**Forum mondial de l'harmonisation des Règlements
concernant les véhicules**

Groupe de travail des dispositions générales de sécurité

Détection de la présence d'usagers de la route vulnérables**à proximité du véhicule :****Règlement ONU n° [167] (Vision directe des usagers
de la route vulnérables)****Proposition de complément 1 à la version originale
du Règlement ONU n° [167] (Vision directe
des usagers de la route vulnérables)****Communication de l'expert du groupe de travail informel
de la détection de la présence d'usagers de la route vulnérables
à proximité du véhicule***

Figure 1
Définition du volume d'évaluation avant (exemple d'un véhicule de catégorie N₃ conçu pour la circulation à gauche)

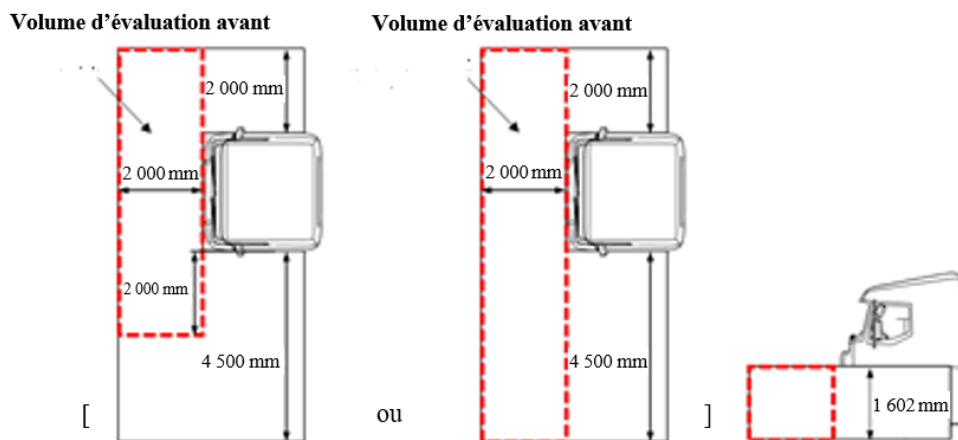
1. **Autre définition du volume d'évaluation avant**
 - 1.1 Le volume d'évaluation avant est aussi défini comme le volume compris entre le plan frontal, le plan du côté passager et le plan du côté conducteur du véhicule et les limites horizontales et verticales de la zone d'évaluation avant, comme défini ci-dessous et illustré à la figure 1 de la présente annexe.

- 1.2 La limite vers l'avant de la zone d'évaluation avant est formée par un plan parallèle au plan frontal du véhicule et situé à 2 000 mm en avant dudit plan.

- 1.3 La limite de la zone totale d'évaluation du côté passager est formée par un plan parallèle au plan longitudinal du côté passager du véhicule et situé à une distance de [2 000mm/4 500 mm] dudit plan.

- 1.4 La limite de la zone totale d'évaluation du côté conducteur est formée par un plan parallèle au plan longitudinal du côté conducteur du véhicule et situé à une distance de 2 000 mm dudit plan.

- 1.5 La limite arrière de la zone totale d'évaluation est formée par le plan frontal du véhicule.
 - 1.6 Les limites verticales de la zone d'évaluation sont formées par le plan du sol et un plan parallèle au plan du sol et situé à 1 602 mm au-dessus de celui-ci.

Figure 2
Longueur visible des lignes sur le côté avant
(exemple conçu pour la circulation à gauche)

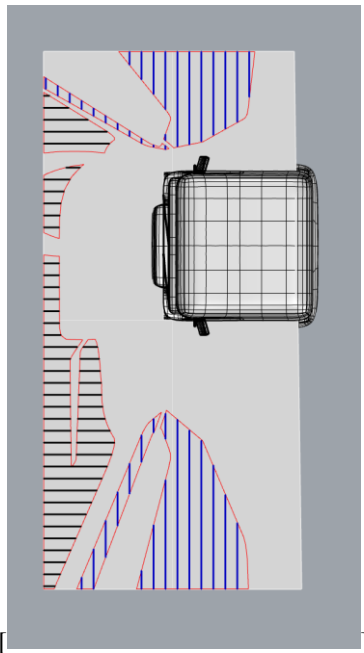
3. **Méthode d'essai physique**
 - 3.1 La méthode d'essai physique définie à l'annexe 6 peut également être appliquée pour déterminer le volume visible vers l'avant. Pour déterminer le volume d'évaluation avant, la longueur visible des lignes vers l'avant est la somme des longueurs des lignes du quadrillage, dans les limites du volume d'évaluation avant, qui sont visibles sur le plan d'évaluation depuis le point oculaire E2 à travers toute zone transparente du véhicule, où la vue depuis le siège du conducteur porte principalement au-delà du plan frontal du véhicule. La longueur visible des lignes, telle que mesurée à partir du point E2, ne prend en compte que les lignes du quadrillage qui sont parallèles au plan longitudinal médian du véhicule, comme le montre la figure 2.

- 3.2. La longueur visible des lignes vers l'avant pour le volume vers l'avant (en mm) est convertie en volume visible vers l'avant de remplacement (en mm³) comme suit :

$$[\text{longueur visible des lignes vers l'avant} = \frac{\text{longueur visible des lignes vers l'avant}}{0,0000593932} - 13\,715,5591368016]$$
